改善箇所説明図

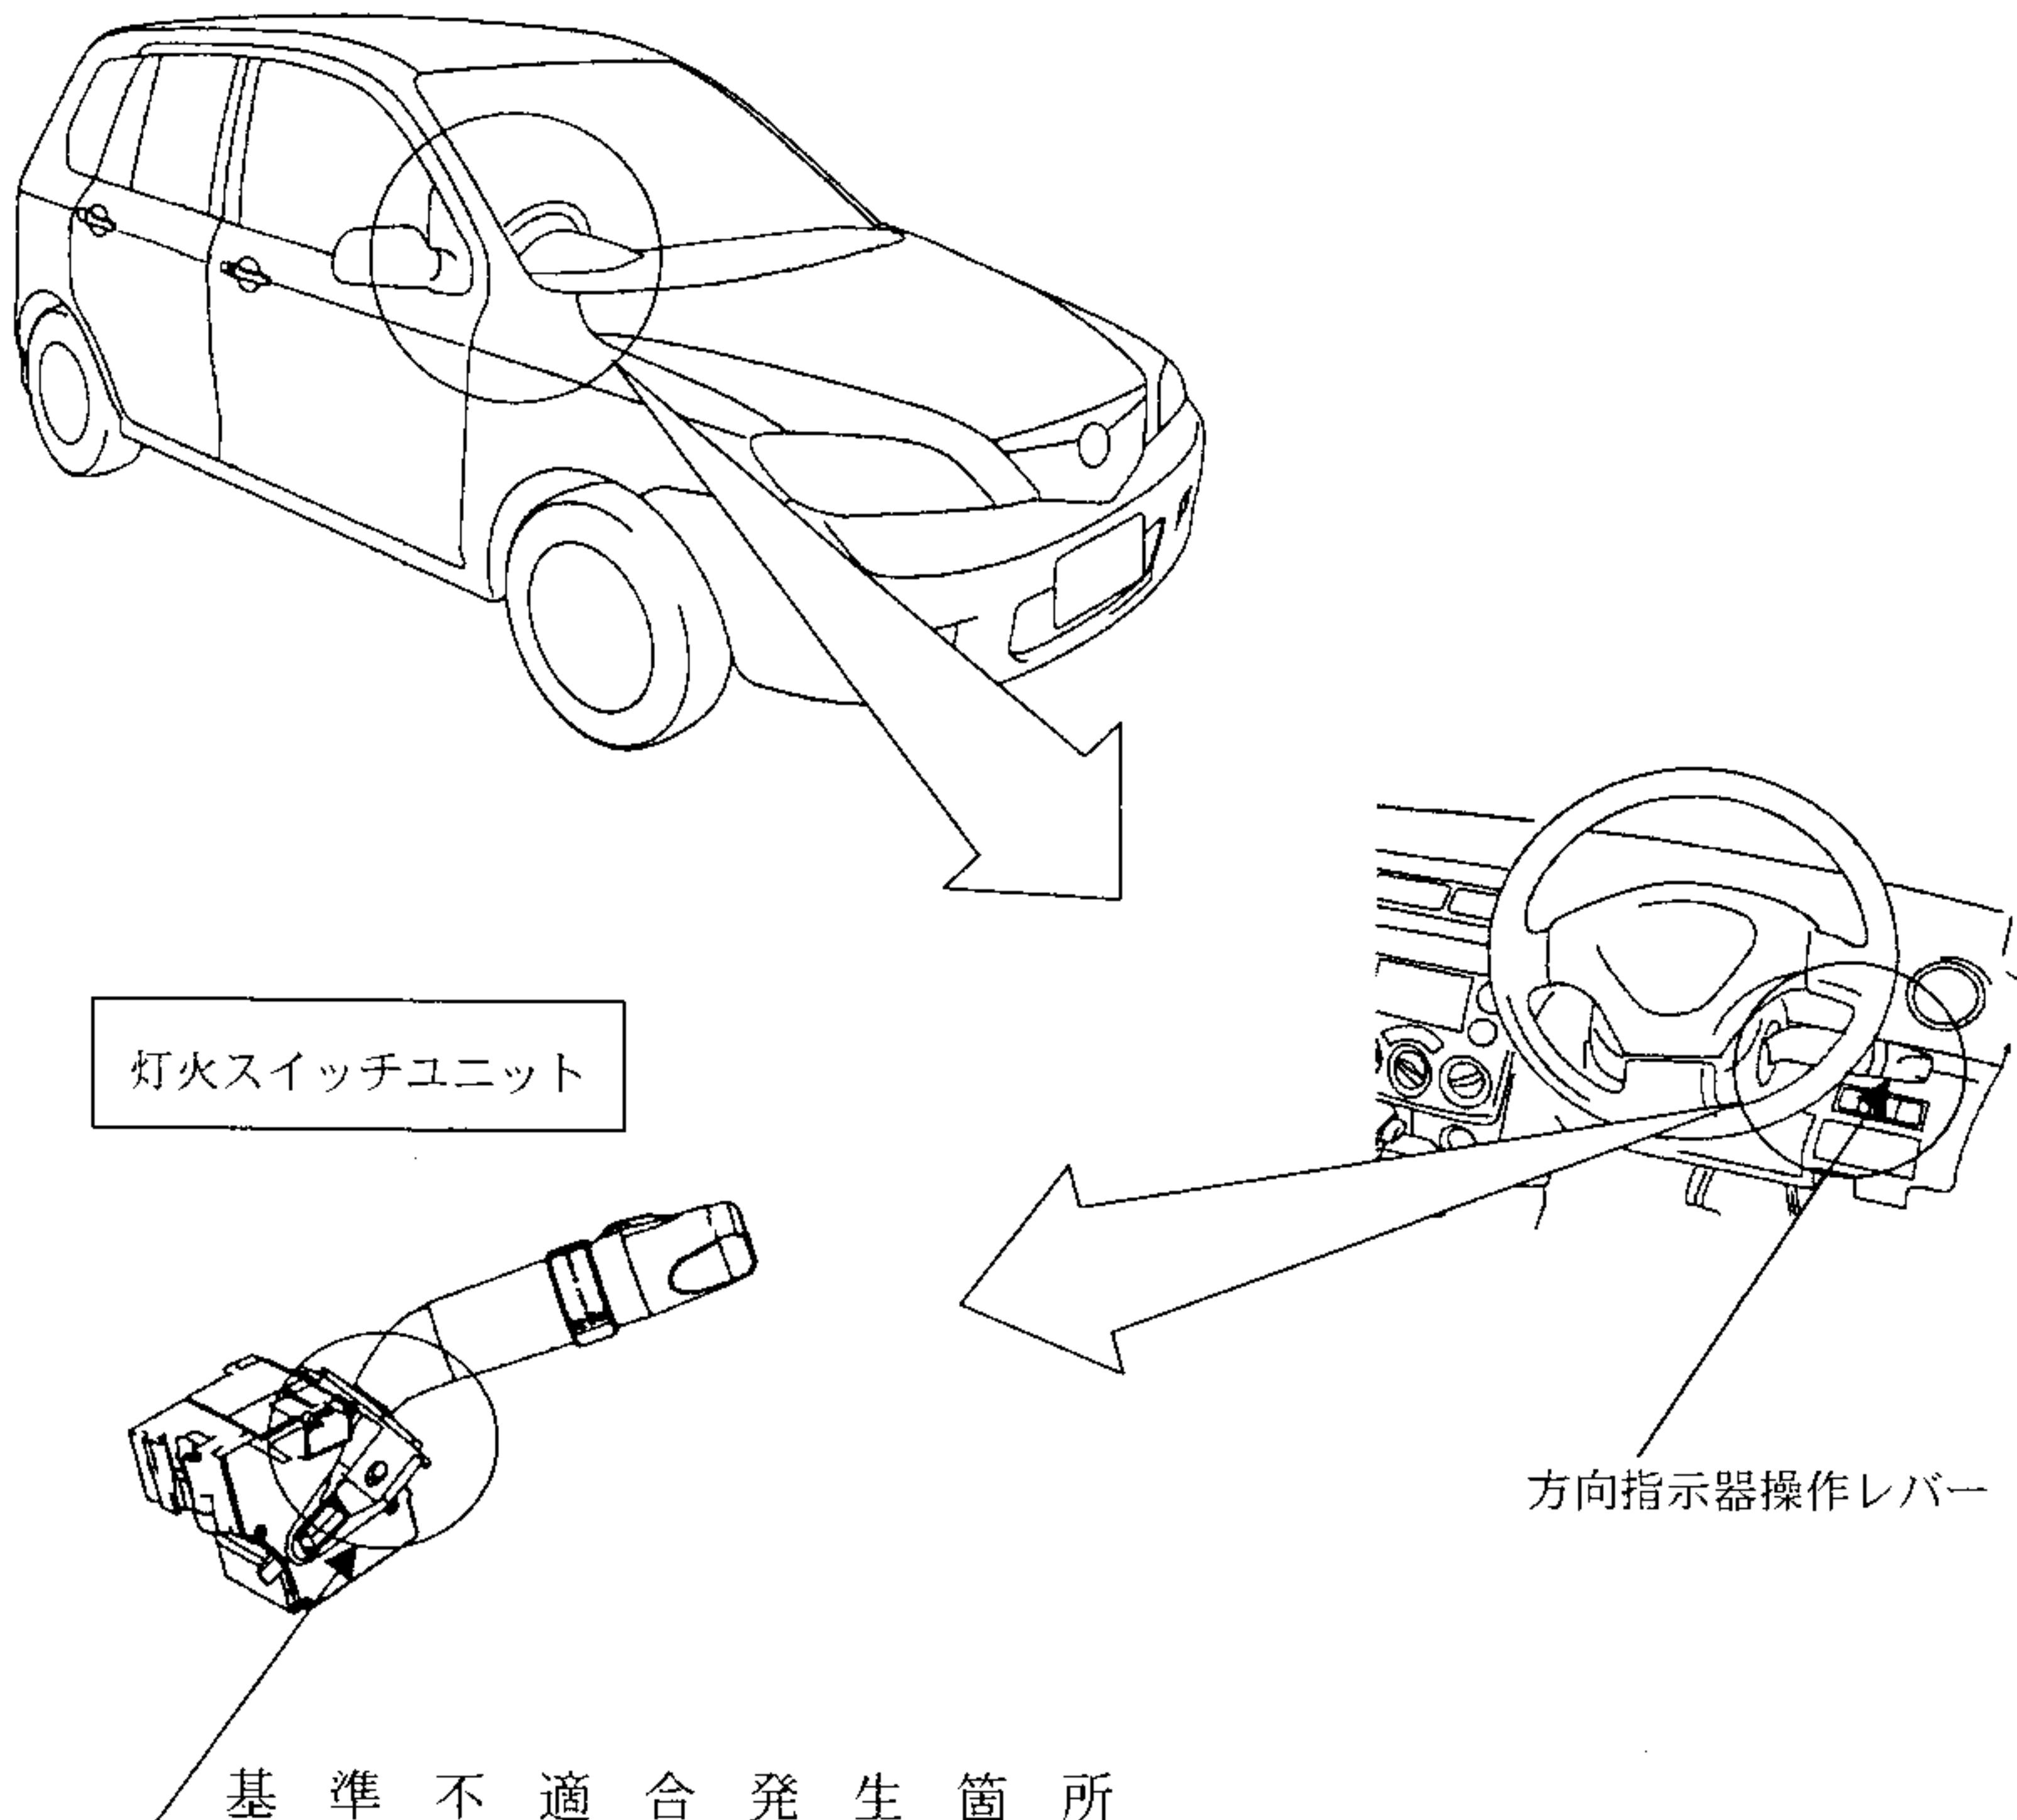
灯火装置の灯火スイッチにおいて、

- ①電気配線の組付けに不適切なものがあるため、方向指示器操作レバーを繰り返し操作すると、当該電気配線がコネクター部から外れ、又は方向指示器操作レバーのカバー部と接触して断線し、前照灯、車幅灯及びフォグランプが点灯しなくなるおそれがある。
- ②接点のメッキ処理に不適切なものがあるため、方向指示器操作レバーを繰り返し操作すると、当該接点が異常磨耗し、磨耗粉によって回路が短絡し常時通電状態となって方向指示器が作動したままとなるおそれがある。

改善の内容

全車両、車台番号および灯火スイッチを確認し、対象となるものは灯火スイッチユニットを良品と交換する。

識別：右側リヤ・ドア・ロアヒンジのドア取付けボルト（下側）に黄色ペイントを塗布する。
